DODATEK č. 2 KE SMLOUVĚ O DÍLO

„Přístavba pavilonu /odborné učebny/ na 2. ZŠ Beroun“

Seznam změnových listů - Přístavba pavilonu /odborné učebny/ na 2. ZŠ Beroun

Změnový list č.

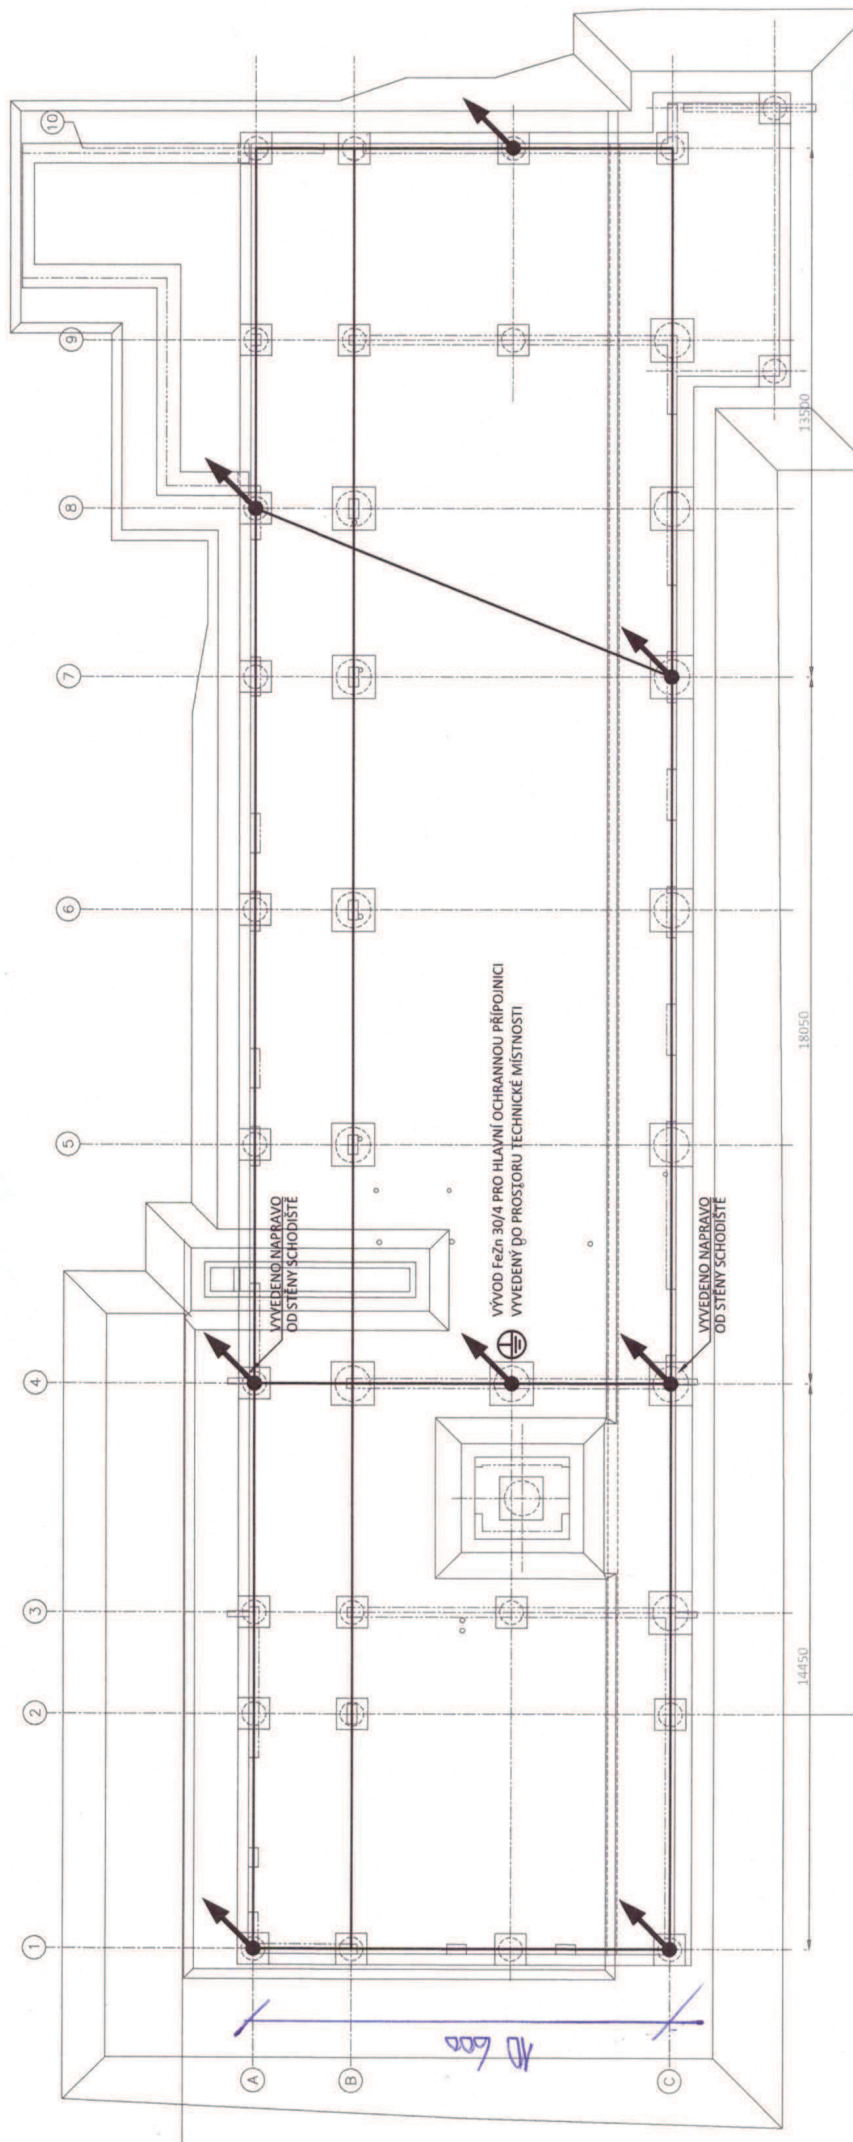
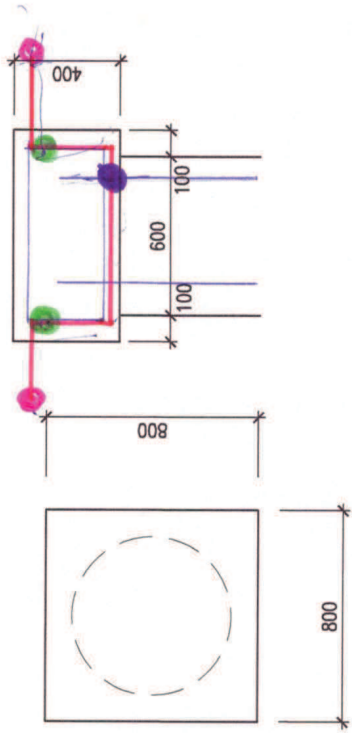
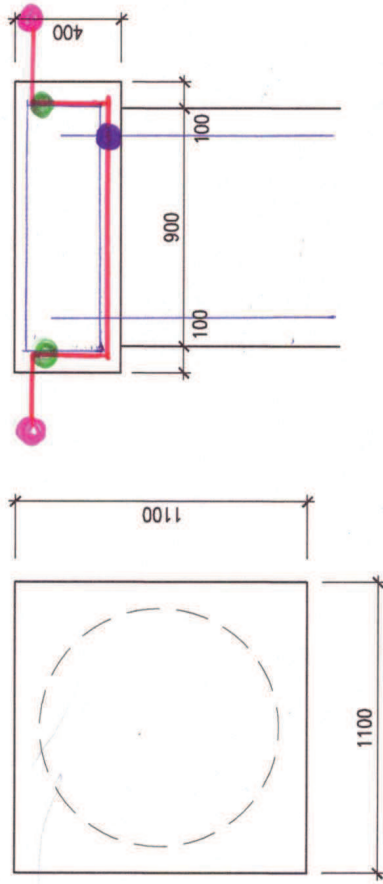
Je požadováno provedení následující změny:

Navýšení množství pásků a svorek zemnění dle množství skutečně zabudovaného.

Zdůvodnění změny: rozpor skutečnosti oproti smluvnímu výkazu výměr
